PROJET DE CONSTRUCTION D'UN ENTREPÔT

SCCV AREFIM BRESLES 1

Bâtiment B – AIRPORT PARK

Tableau de réponses à la DREAL

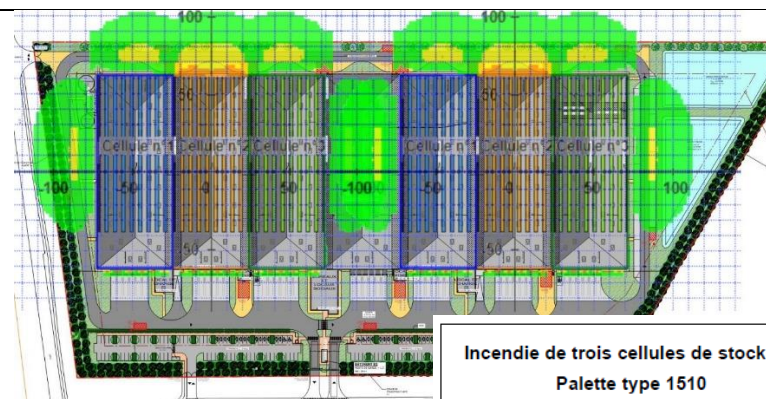
<p>Le porteur de projet n'a pas modélisé l'incendie de matériaux classés 1530 et de matériaux classés 1532, alors qu'il indique possible le stockage de ce type de matériaux. L'exploitant modélisera ces incendies ou précisera à quelle modélisation réalisée dans le dossier (en termes d'intensité majorante) peuvent être assimilés les stockages de produits classés 1530 et de produits classés 1532.</p>	<p>Les stockages de produits classables sous les rubriques 1530 et 1532, peuvent être assimilés aux modélisations réalisées avec la palette type 1510.</p> <p>Cette précision a été ajoutée dans l'étude de dangers en partie 7.1.1.1.</p>
<p>Le porteur de projet n'a pas modélisé la propagation de l'incendie de liquides inflammables de la cellule 7B aux cellules adjacentes.</p>	<p>Suivant les conclusions des modélisations FLUMILOG dont les fichiers sont joints en annexe de l'étude des dangers, l'incendie de la cellule de stockage 7B dure 53,7</p>

La durée d'incendie n'est donc pas supérieure à la durée de tenue au feu des murs coupe-feu séparatifs. Nous n'avons donc pas étudié le scénario de propagation de l'incendie de la cellule 7B vers les deux cellules voisines.

Pour rappel, les flux thermiques issus de l'incendie de liquides inflammables dans la cellule 7B sont visibles ci-dessous.

De façon beaucoup plus majorante, nous avons ainsi étudié le scénario de propagation de l'incendie d'une cellule de 6 000 m² vers les deux cellules de 6 000 m² voisines.

A été représenté dans l'étude des dangers la visualisation de l'incendie des cellules 1, 2 et 3.

Cette représentation graphique peut être complétée par la représentation de l'incendie des cellules 5, 6 et 7A/7B.

Ces visualisations ont été ajoutées dans l'étude de dangers en paragraphe 7.1.1.5.

Les conclusions des modélisations restent inchangées par rapport à ce qui est présenté dans l'étude des dangers :

- Dans le cas le plus défavorable, le flux de 8 kW/m² ne sort pas des limites de propriété
- Dans le cas le plus défavorable, le flux de 5 kW/m² ne sort pas des limites de propriété.
- Dans le cas le plus défavorable, le flux de 3 kW/m² sort au Nord du site sur la parcelle voisine, occupée par le bâtiment A, ainsi qu'à l'Ouest du site.
